HENVENDELSER MODTAGET I HØRINGSPERIODEN

Til Store Torv forslag til lokalplan

Offentlig høringsperiode fra den 15. december til den
9. februar 2018

Bebyggelsesregulerende forhold og skygge/sol

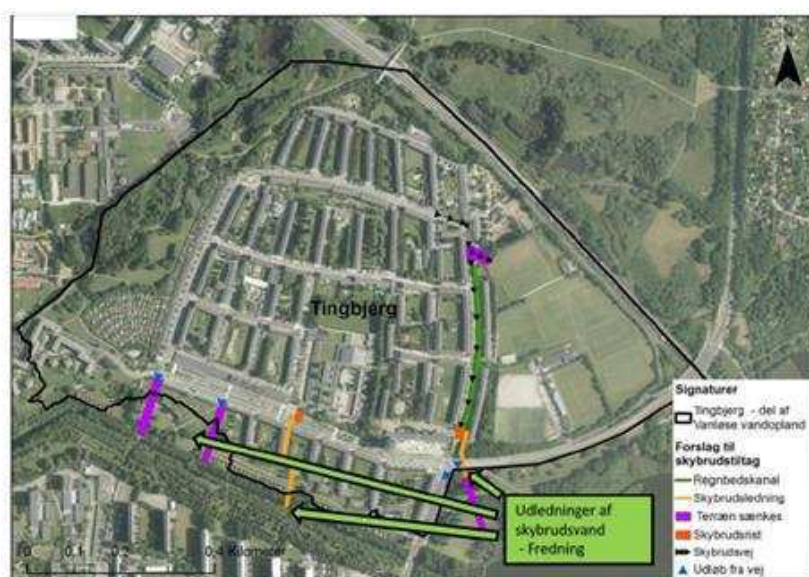
Nybyggeriet bør holdes på 3 etager ligesom de allerede eksisterende boliger, dels for at bevare områdets karakter, dels for at bevare et attraktivt boligmiljø.

Det overordnede arkitektoniske greb ser ud til at betyde alvorlige forringelser for solindfald. Det oprindelige princip for Tingbjergs arkitektur har i høj grad handlet om at få maksimalt solindfald. En væsentlig del af haverne i tilknytning til den nye bebyggelse vil dog ikke få nævneværdig sol. Lokaludvalget undrer sig over, at skyggediagrammer for en decemberdag mangler i materialet.
